1 - PROJETO PRELIMINAR DE ADEQUAÇÕES ARQUITETURA E ENGENHARIA PARA APROVAÇÃO DO CLIENTE

PROJETO: GARAGE PLAN ARQUITETURA  
NOME FORNECEDOR: GARAGE PLAN  
NOME FORNECEDOR: SUZANO

PLANTA PROPOSTA

NÚMERO UNICO: 1064-2700-CL-303-10008

PLANTA DE IMPLANTAÇÃO  
1:750

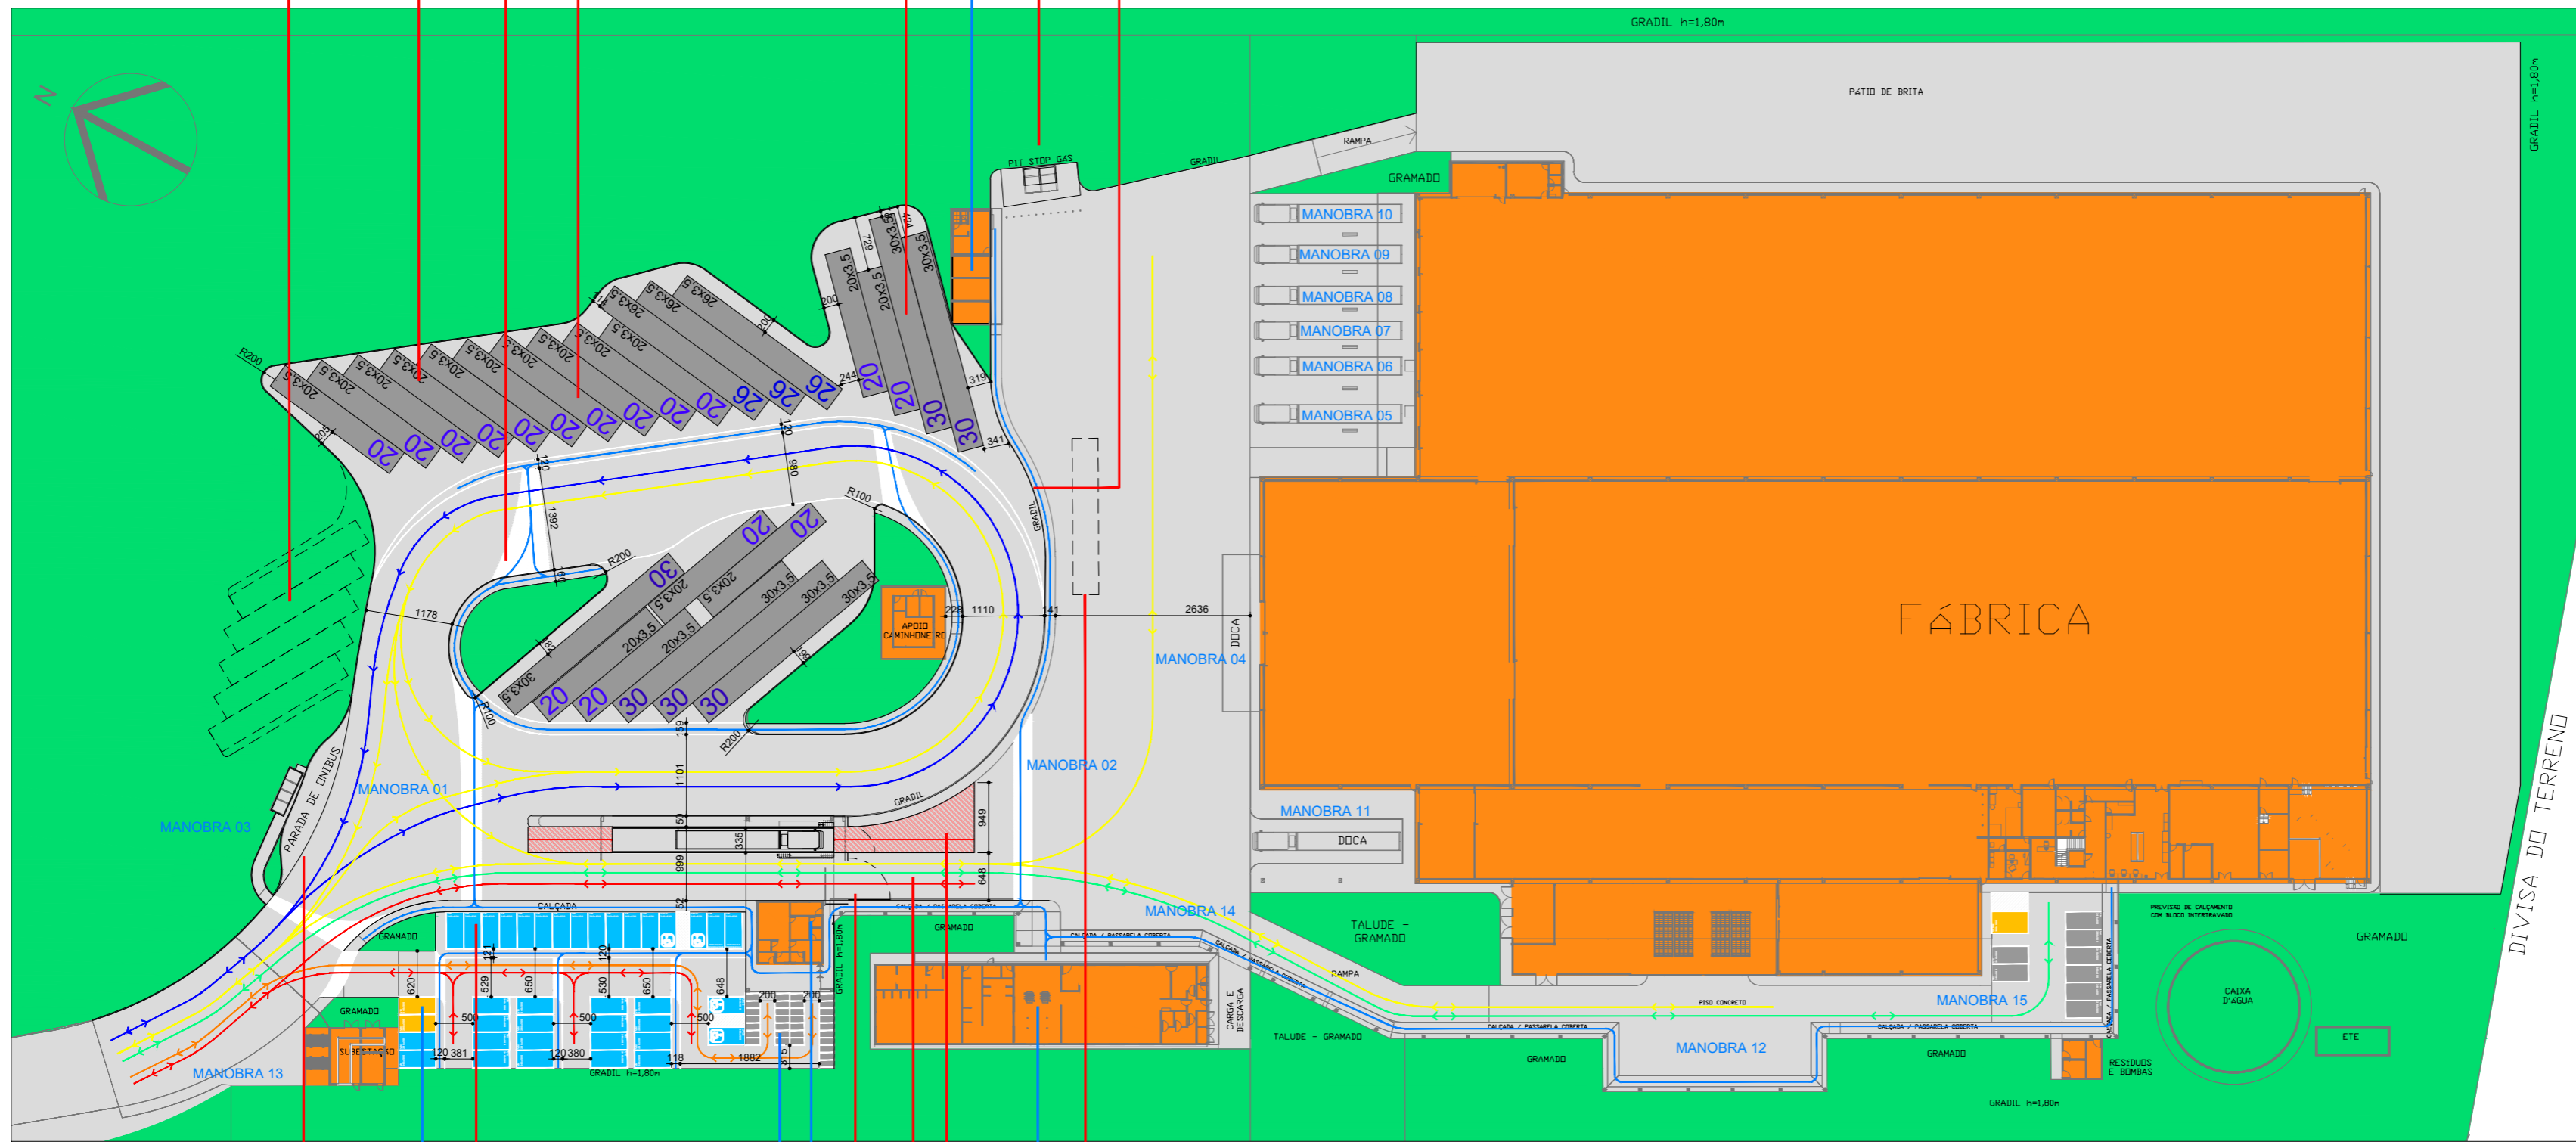
Possibilidade de alteração de layout de vagas e vias, com criação de bolsão de vagas para caminhões de 20 e 30 metros de comprimento.

Possibilidade de alteração de layout de vias, gerando mais conforto na manobrabilidade de caminhões.

Possibilidade de implantação de novas vagas de caminhão de 20 metros. Ganho de 05 unidades de vaga.

Sugestão de novo posicionamento de vagas de caminhões com comprimentos de 20 e 30 metros em bolsão.

Sugestão de bolsão de vagas de caminhões com comprimento de 20 e 26 metros. Reposicionamento de vagas ocasional na melhor acesso as vagas.

Sugestão de mudança de posicionamento de box de manutenção, possibilitando novas áreas para ocupação com vagas para caminhões. (Sugestão aceita).

Sugestão de mudança de posicionamento do pit stop de gás, alinhando a edificação e alterando desenho do pátio, possibilitando novas áreas permeáveis.

Sugestão de gradil de separação de bolsão de estacionamento de caminhões para área operacional. Ver detalhe do Gradil na prancha 1064-2700-CL-303-10005-R01.

Sugestão de novo desenho de parada de ônibus.

Possibilidade de novo posicionamento de bolsão de vagas de automóveis, sem cruzamento de fluxo com caminhões. Ganho de 02 unidade de vaga de carro. (Sugestão aceita).

Possibilidade de mudança de posicionamento de vagas em bolsão de automóveis, Gerando área destinadada para embarque e desembarque com total de 02 unidade de vaga de carro.

Sugestão de inclusão de bolsão de vagas de moto. (Sugestão aceita).

Sugestão de alteração da portaria e de acesso de veículos ao interior da fábrica. (Sugestão aceita).

Sugestão de inclusão de portão e gradil para controle de acesso.

Sugestão de deslocamento da balança para criação de via (entrada e saída) compartilhada entre caminhões e automóveis.

Sugestão de criação de área de espera de caminhões para acesso à balança.

Sugestão de alteração de posicionamento de edificação, com melhoria no layout de vias e circulação de caminhões. (Sugestão aceita).

Sugestão de alteração no desenho de rampa proporcionando facilidade de acesso de veículos provenientes de vários locais.
